**AVIS RELATIF À LA PROTECTION
CONTRE LES EVENTUELS EFFETS NOCIFS ET NUISANCES
PROVOQUÉS PAR LES RAYONNEMENTS NON IONISANTS
GÉNÉRÉS PAR DES ANTENNES ÉMETTRICES STATIONNAIRES**

Commune : MALMEDY - Exploitant : ORANGE

Référence exploitant : 424L1_3 / 30649L1_1 / 40649L1_1 / 50649L1_1

Rapport n° 379 / 2024

Figure 1 : Vue en plan des lieux de séjour et des points de contrôle

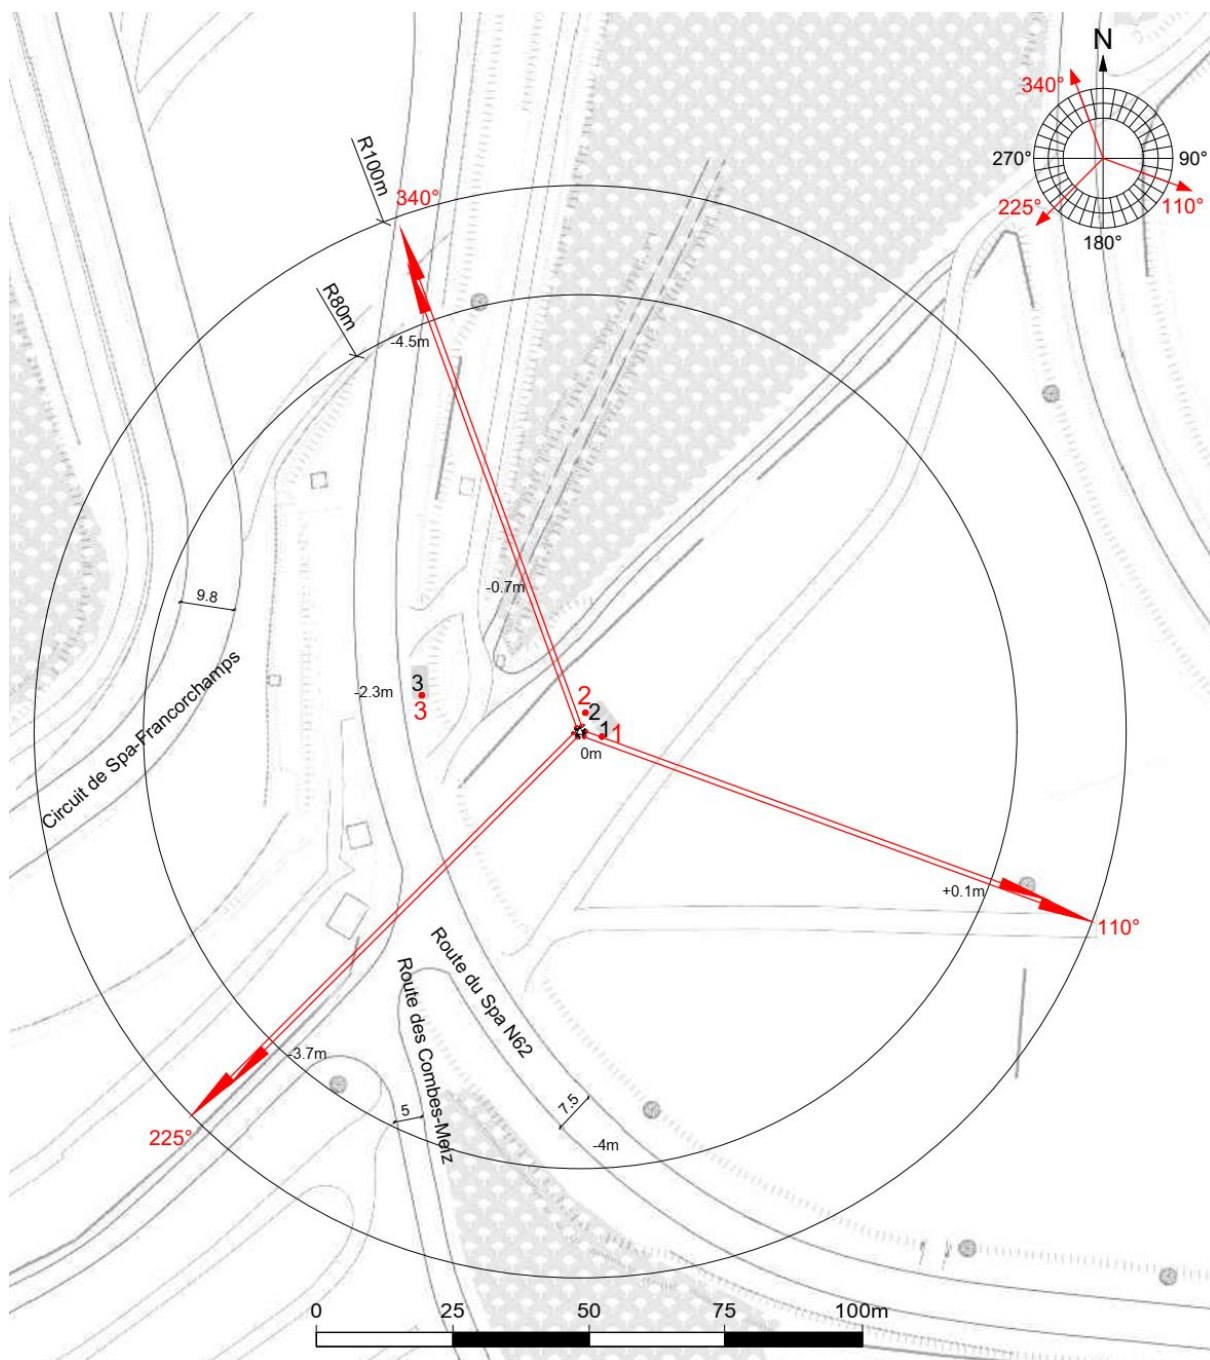
- le numéro du point de contrôle repris sur un des plans de la figure 1;
- le numéro du LS dans lequel se trouve le point de contrôle de la 1^{ère} colonne ;
- l'atténuation d'obstacle prise en compte pour le calcul de l'indice d'exposition dans le LS ;
- le résultat du calcul de l'indice d'exposition.

N° point de contrôle	LS	Atténuation (dB)	Indice d'exposition relatif à la limite par installation IE_i
3	LS3	3,0	0,009
1	LS1	3,0	0,009
2	LS2	3,0	0,002

En ce qui concerne les antennes de l'installation mentionnées dans le tableau 1, la distance maximale à laquelle la limite pourrait être atteinte, à l'extérieur, est égale à 87,4 m. S'il n'y a pas de LS à une distance inférieure, les antennes respectent forcément la limite d'immission.

Dans le cas des LS situés à l'intérieur des bâtiments, une atténuation d'obstacle est prise en compte et il en résulte que la distance maximale à laquelle la limite pourrait être atteinte se réduit à 61,9 m.

Figure 2 : Vue en plan des installations d'antennes dans un rayon de 300 mètres autour de l'installation faisant l'objet de la demande d'avis

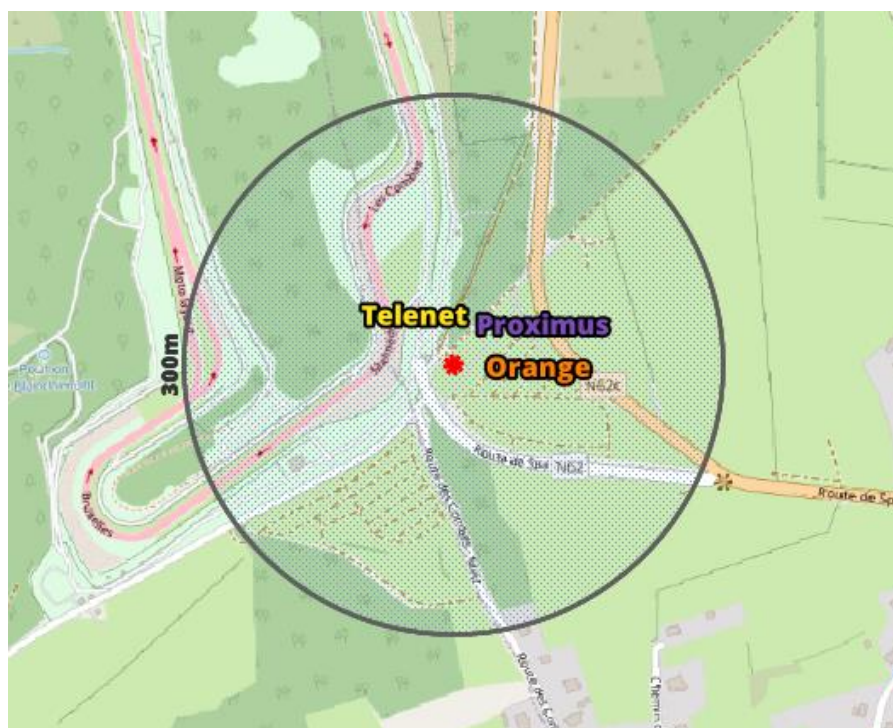
Le plan en projection verticale de la figure 2 indique la localisation des antennes actives éventuelles visées par le décret et situées dans un rayon de 300 mètres autour de l'installation référencée dans le paragraphe 2. Les données de localisation de ces antennes et les avis correspondant sont accessibles via le cadastre en ligne des antennes émettrices stationnaires⁶.

Compte tenu du nombre d'installations localisées dans la figure 2, il apparaît que l'intensité du rayonnement électromagnétique généré, dans les lieux de séjour situés à proximité de l'installation référencée dans le paragraphe 2, par l'ensemble des antennes émettrices stationnaires de l'ensemble des exploitants du même site d'antennes émettrices stationnaires respecte la limite fixée à l'article 4, § 2 du décret.
